DELIBERAZIONE DELLA GIUNTA REGIONALE 23 maggio 2022, n. 738

[ID_VIP: 5868] D.lgs. 152/2006 e L.R. 11/2001 Parco Eolico denominato "ATS Alexina" da realizzare nei comuni di Lesina (FG) e San Paolo di Civitate (FG), costituito da 10 WTG per una potenza complessiva pari a 60 MW. Istanza per il rilascio del Provvedimento Unico in Materia Ambientale di competenza statale ex art. 27 del D.lgs. n. 152/2006 e ss. mm. ii. Proponente: AEP S.r.l.

Parere Tecnico

Parere definitivo espresso nella seduta del 08/02/2022

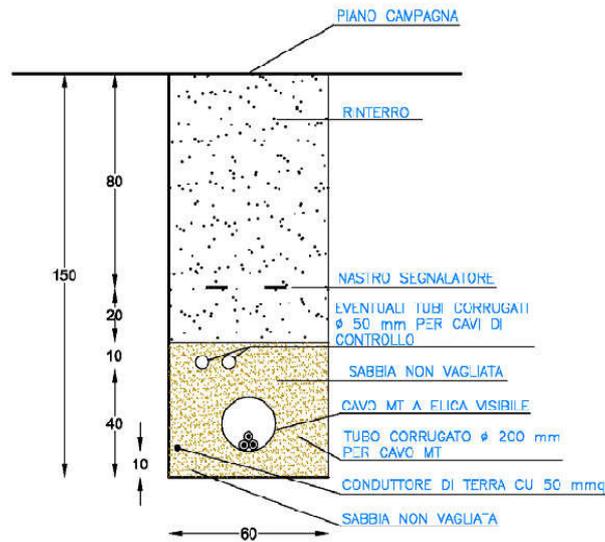
Nella "Relazione tecnica impianti" (revisione 1 del 05/01/2021, file "A05-ATS- XINA.pdf"), a pagina 30 il e i i c e RN d e t z "San Paolo" ubicata nel territorio di San Paolo di Civitate.

Premesso che il Proponente deve chiarire in maniera precisa ed univoca dove nde realizzare la stazione t t q T c , e nella documentazione i l u i r e o ttestante la disponibilità del Gestore n r r o e fornire chiarimenti in e t o t p vi idoneità ai requisiti di connessione TERNA (richiesta di connessione del Proponente, ben s a t d TERNA). n e r e d m o h tri la compatibilità delle u i n r e d m a g a ndazioni della SSU, non essendo essa l t z e t i l one.
